**Avis de la Mission Régionale d'Autorité environnementale  
de Nouvelle-Aquitaine  
relatif à un projet de centrale agrivoltaïque  
dans la commune d'Argelouse (40)**

n°MRAe 2025APNA83

dossier P-2025-17504

**Localisation du projet :** Commune d'Argelouse (40)  
**Maître d'ouvrage :** Société REDEN  
**Avis émis à la demande de l'Autorité décisionnaire :** Préfet des Landes  
**En date du :** 17/03/2025  
**Dans le cadre de la procédure d'autorisation :** Permis de construire  
L'Agence régionale de santé et le préfet de département au titre de ses attributions dans le domaine de l'environnement ayant été consultés.

*Plan de masse du projet – extrait étude d'impact page 72*

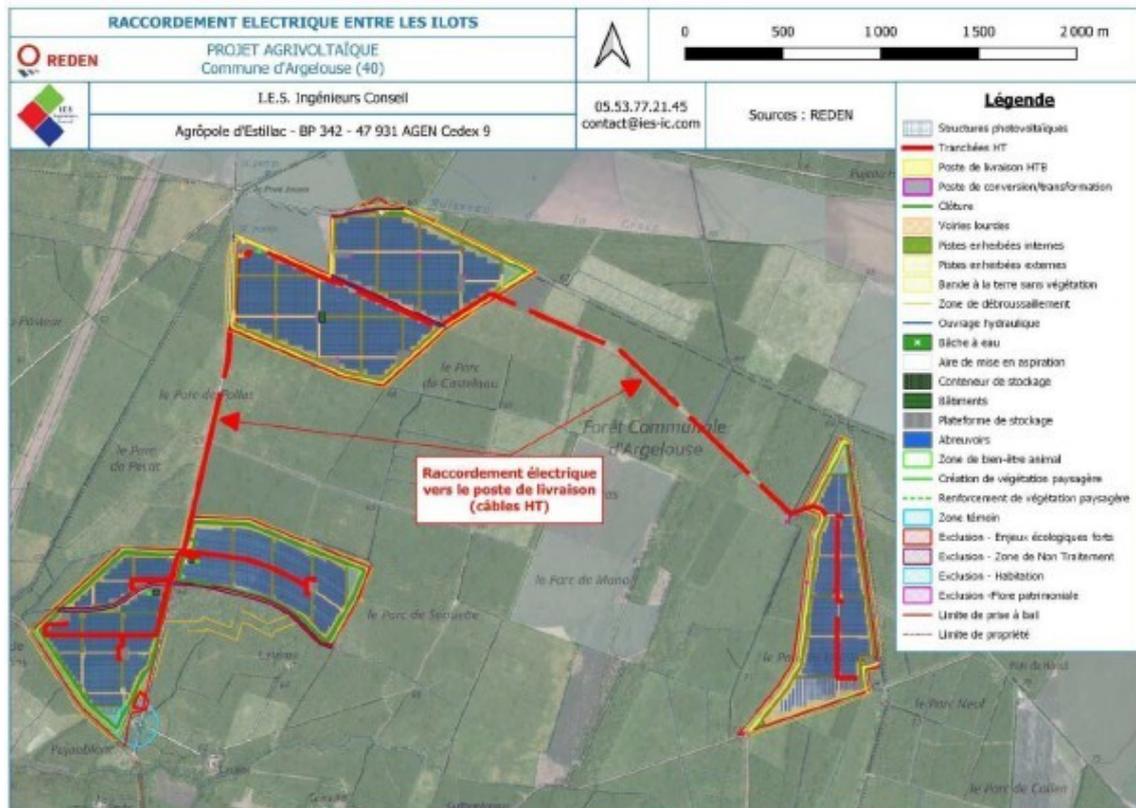
Le projet est présenté comme "agricolitaïque". Il est rappelé à cet égard que l'agricolitaïsme a fait l'objet de plusieurs textes récents (décret du 8 avril 2024 et arrêté ministériel du 5 juillet 2024) ayant permis de définir ses caractéristiques (taux de couverture, rendement, revenu agricole). **La MRAe recommande de justifier que le projet présenté constitue bien un projet agricolitaïque au sens de ces textes.**

Le raccordement du parc photovoltaïque au réseau public d'électricité fait partie intégrante du projet. **La MRAe recommande que les enjeux environnementaux liés aux opérations de raccordement soient précisés.** Une matérialisation du ou des tracés prévisibles via une cartographie plus détaillée, permettant de visualiser les espaces sensibles éventuellement traversés et les enjeux prévisibles (zones humides, cours d'eau), permettrait de mieux les appréhender.

Cartographie des enjeux écologiques - extrait étude d'impact pages 510 à 512

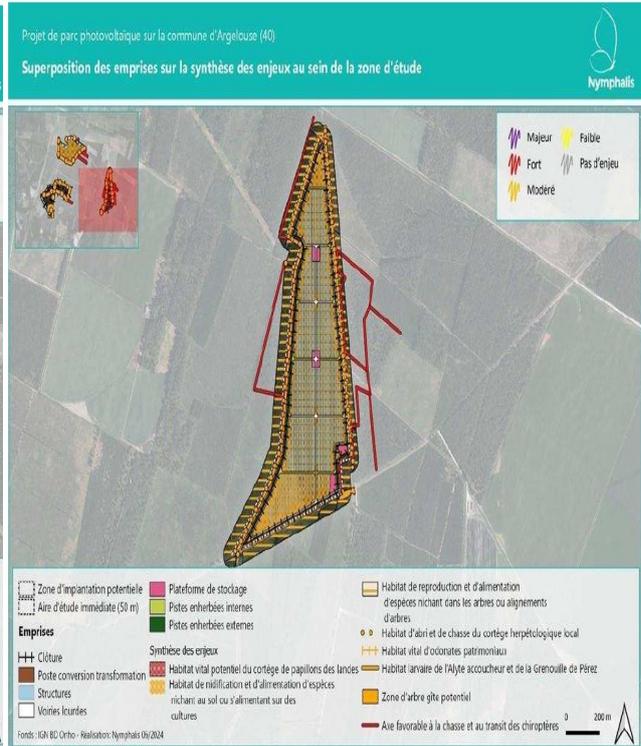
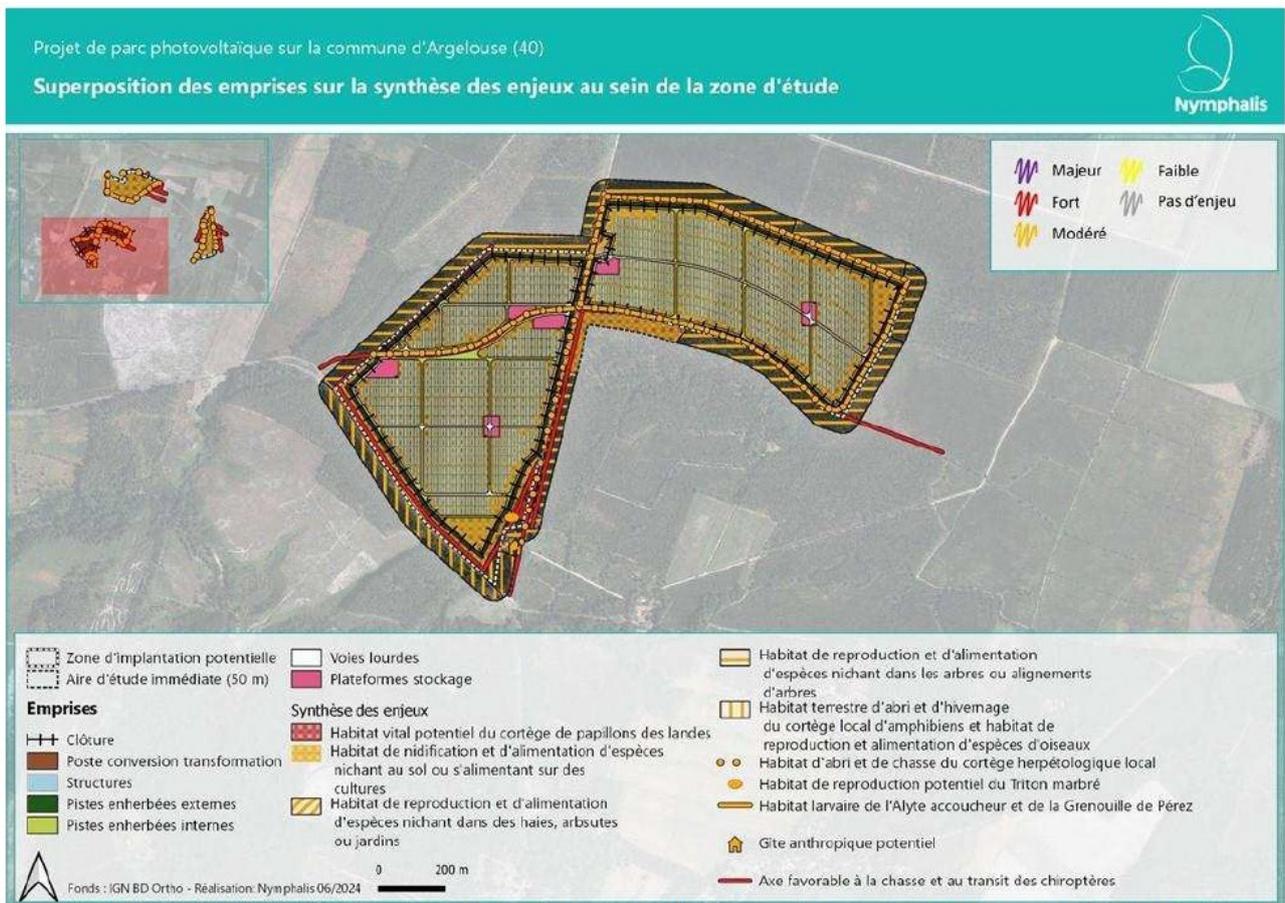
**La MRAe recommande que les bandes tampon soient portées à 10 mètres afin que les corridors autour des milieux aquatiques soient plus larges et que les déplacements des espèces soient facilités.**

**La MRAe recommande de présenter une quantification des incidences résiduelles en matière de surface d'habitats impactés ou altérés notamment en ce qui concerne les habitats de nidification et d'alimentation d'espèces nichant au sol ou sur les cultures. En l'état, l'absence de nécessité d'une demande de dérogation à l'interdiction de destruction d'espèces et habitats d'espèces protégées mérite d'être mieux démontrée. L'analyse du risque de destruction d'amphibiens en phase de travaux, pouvant nécessiter des captures et des déplacements, nécessite d'être approfondie.**
